N/Réf. : **BXL22947\_715\_PU**  
Corr : **A. Heylen**  
NOVA : **04/PFD/1894769**  
Corr DU: **D. Sourbi**  
**J. Doignies**

**BRUSSEL. Hooikaai 1 – 5 - Lakensestraat 148 - 148A**  
**AANVRAAG TOT STEDENBOUWKUNDIGE VERGUNNING :**  
**Renoveren en verbouwen van 2 bestaande bijgebouwen met een commerciële ruimte op de gelijkvloers en 4 wooneenheden**

**Advies van de KCML**

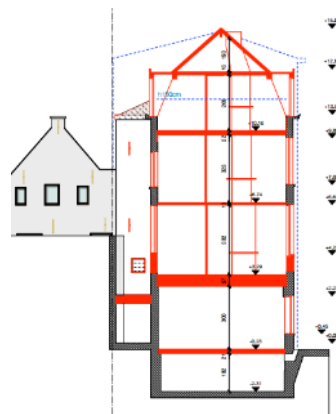
Eenzijds tast de ophoging van het hoekhuis de bestaande hiërarchie aan tussen het monumentale theatergebouw en de eerder bescheiden bebouwing die de KVS kadert. Anderzijds gaat het gevelontwerp ten koste van de coherentie het neoklassieke hoekhuis. De vorm van het dak, de nieuwe gevelcompositie (uniforme vensterramen, aangezet vanaf het vloerniveau, zonder de verkleinende ordonnantie) en het toevoegen van uitkragende balkons, of nog de verlichtingselementen boven het caféterras zijn eerder storend voor het monument dan ondersteunend. Volgens de KCML moet het hoekpand zijn bescheiden karakter op de achtergrond van het monument blijven innemen.

Het ophogen van het hoekpand met een extra bouwlaag is ook problematisch voor de aansluiting met het 17de-eeuwse diephuis aan de Lakensestraat 150 en zou de schaalbreuk tussen beide volumes versterken en de samenhang van de gevelrij verstoren.

De voorziene ophoging kan met andere woorden niet aanvaard worden, noch de ingrijpende wijzigingen van de gevelgeleding.

De KCML vraagt het ontwerp grondig te herzien en een subtiele renovatie na te streven die de bestaande architectuur en zijn componenten beter behoudt alsook de volumes die typerend zijn voor het neoclassicistische straatbeeld.
